TDD / aanhuurscan

Inclusief aanvullende onderzoeken bij
Lange Vijverberg 3 Den Haag

Sweco Nederland B.V.
Onderwerp 30129769
 TDD / aanhuurscan inclusief
 aanvullende onderzoeken
Projectnummer 51018847
Klant Rijksvastgoedbedrijf
Auteur Arian Visscher
Datum 2024-01-16
Versie 1.0

6 Rapportage Vlekkenplan controle

LVB3 vlekkenplan / capaciteitsstudie

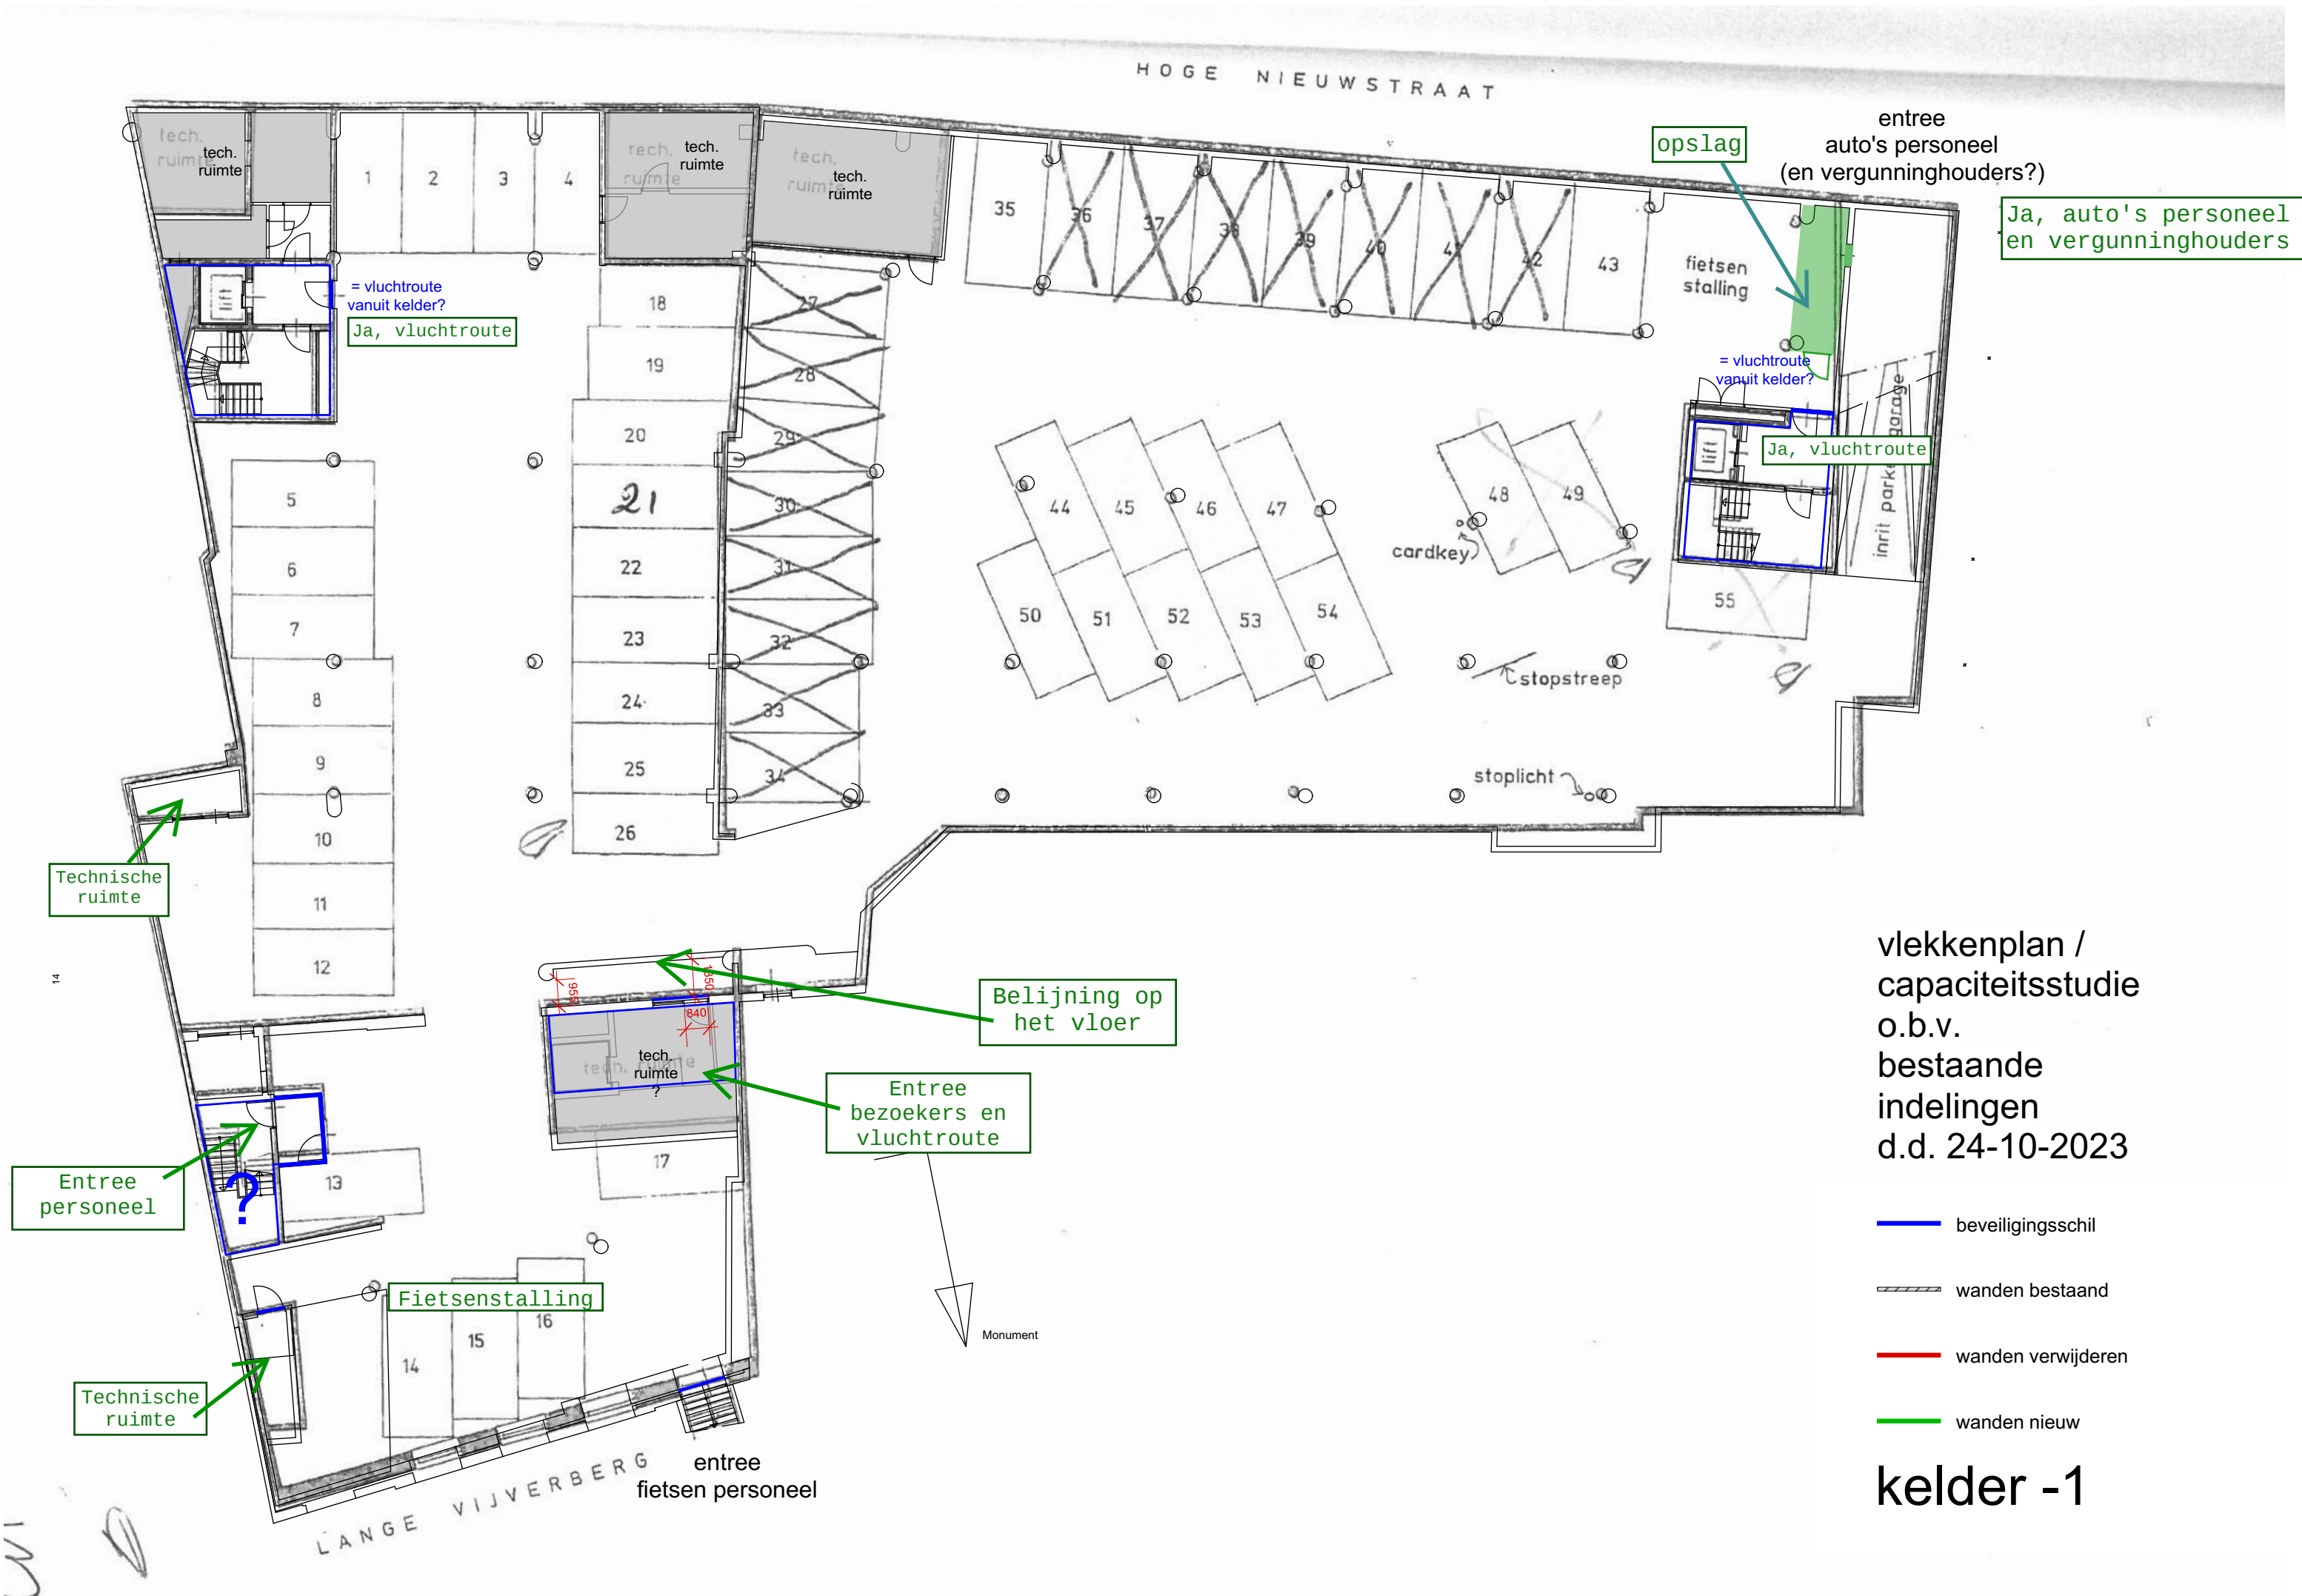
sanitair: as is

MER/SER: check voorstel positie mogelijk?

1e verdieping

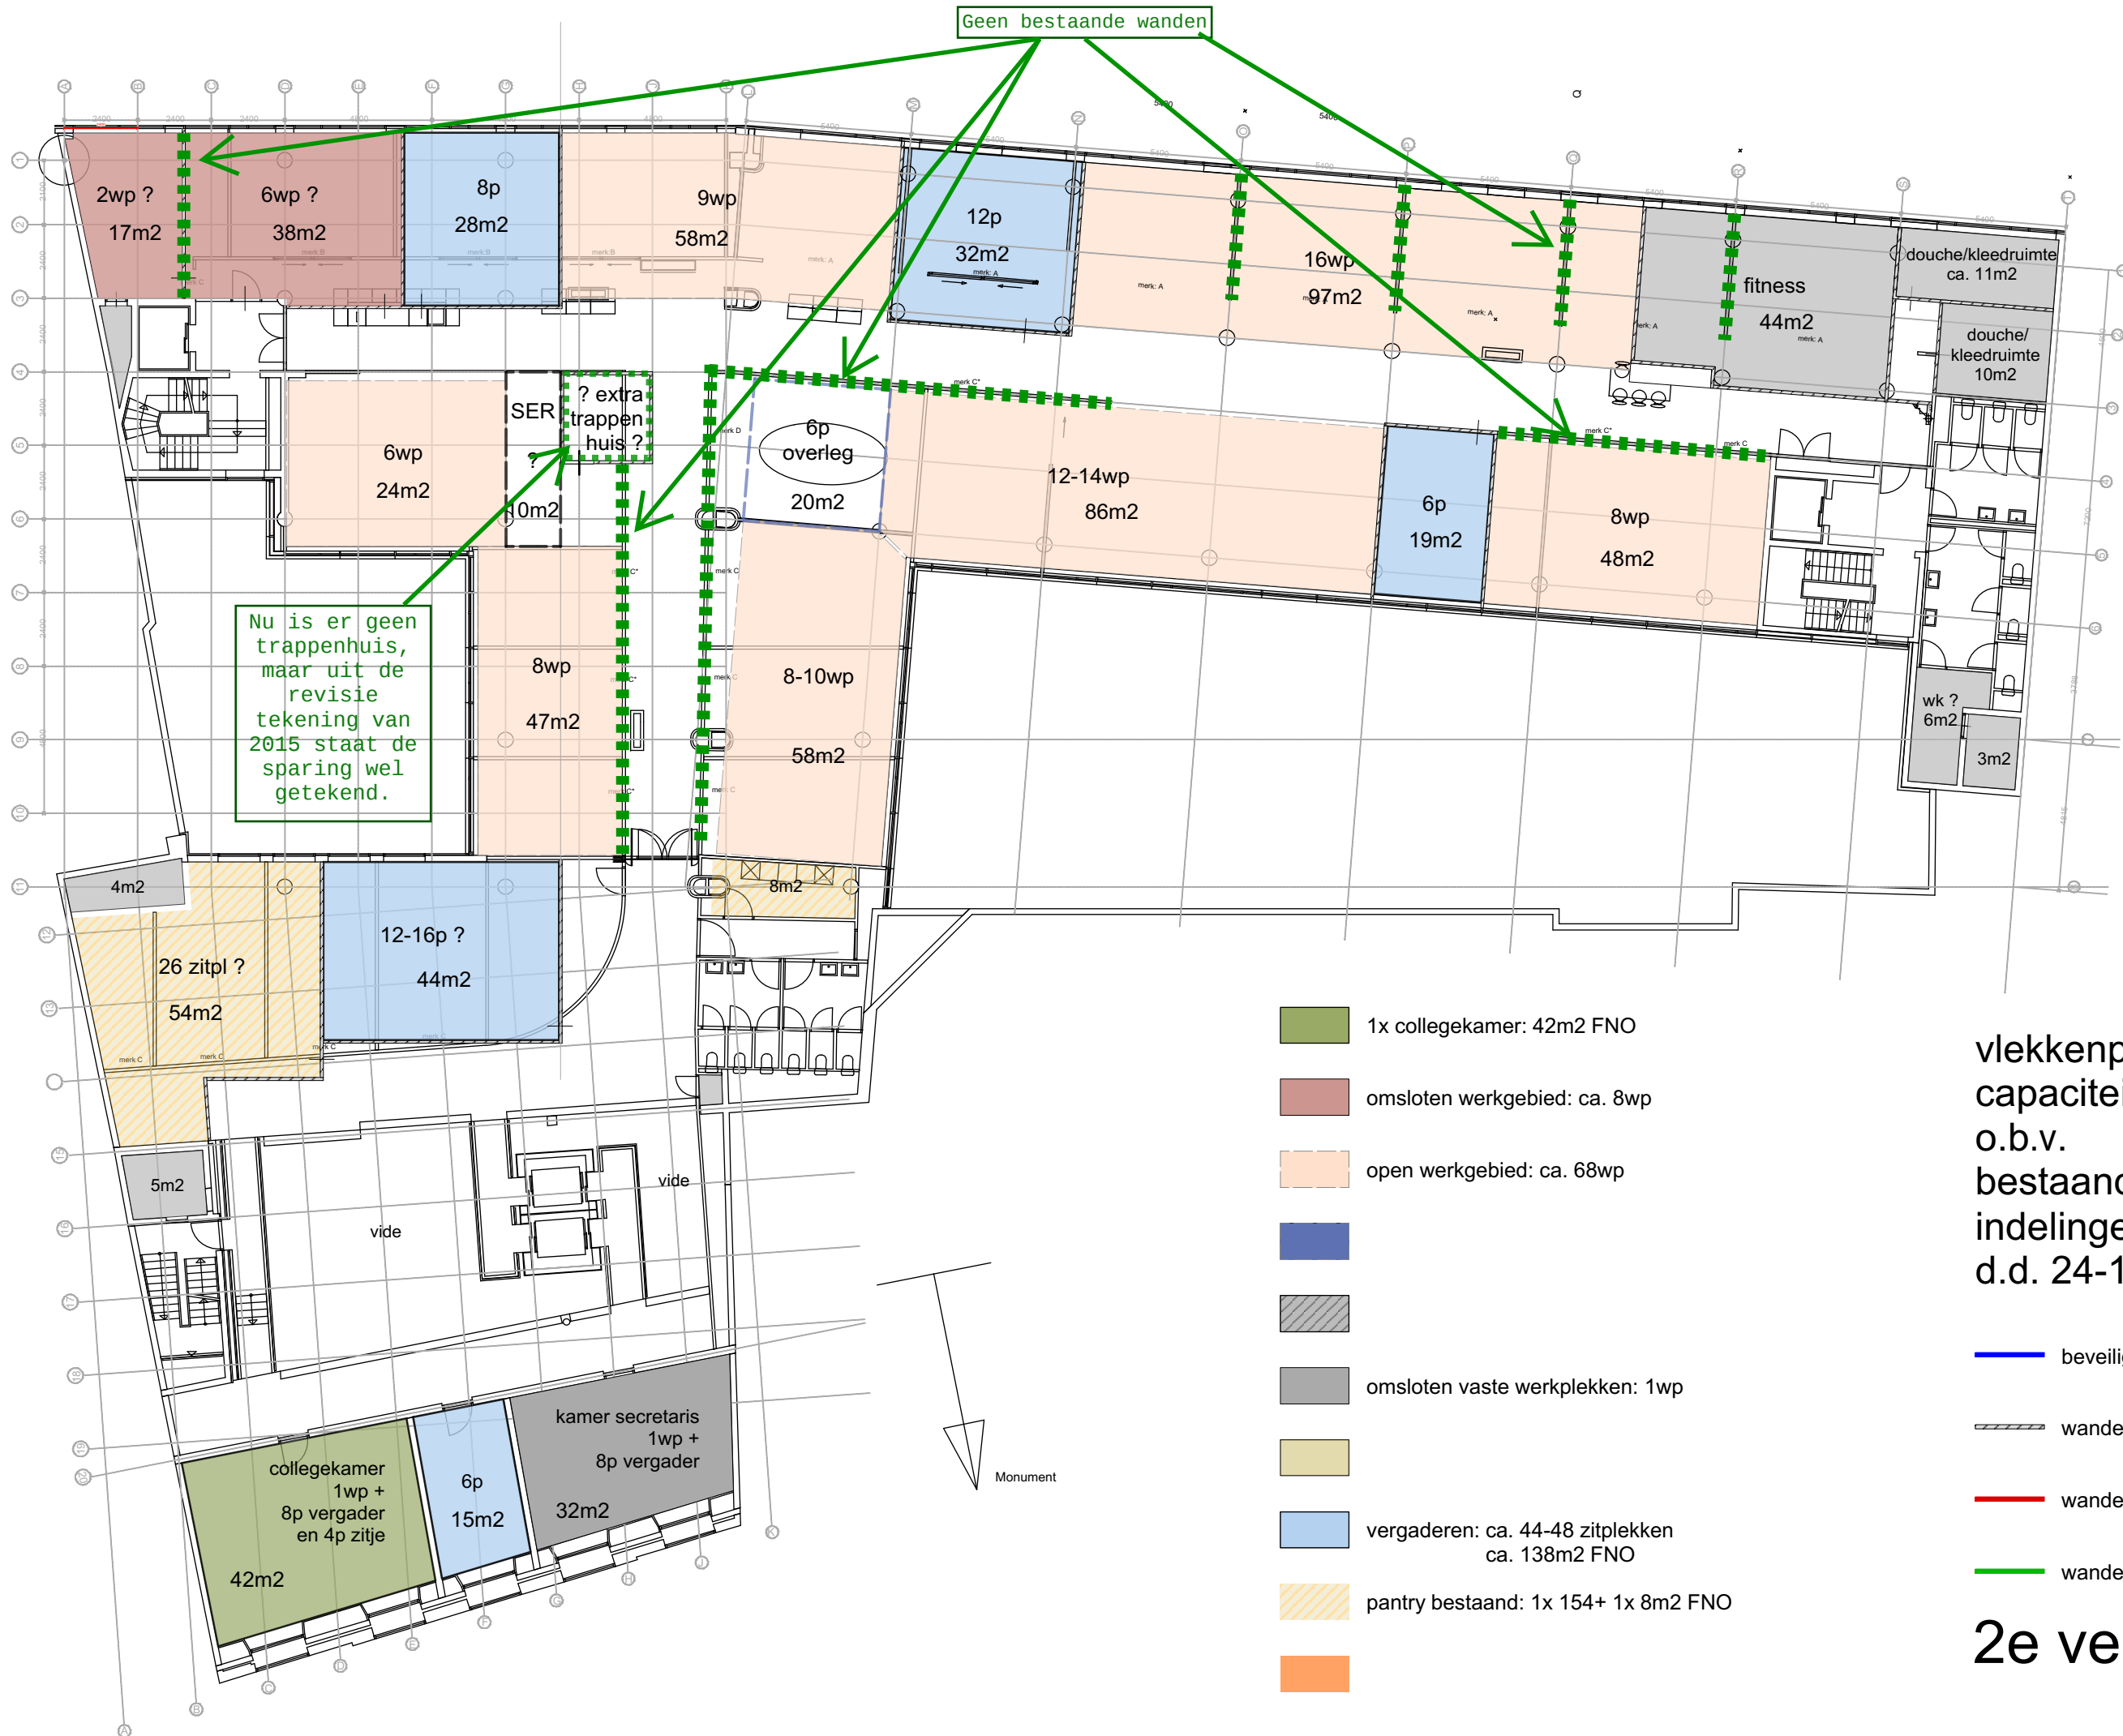
Geen bestaande wanden
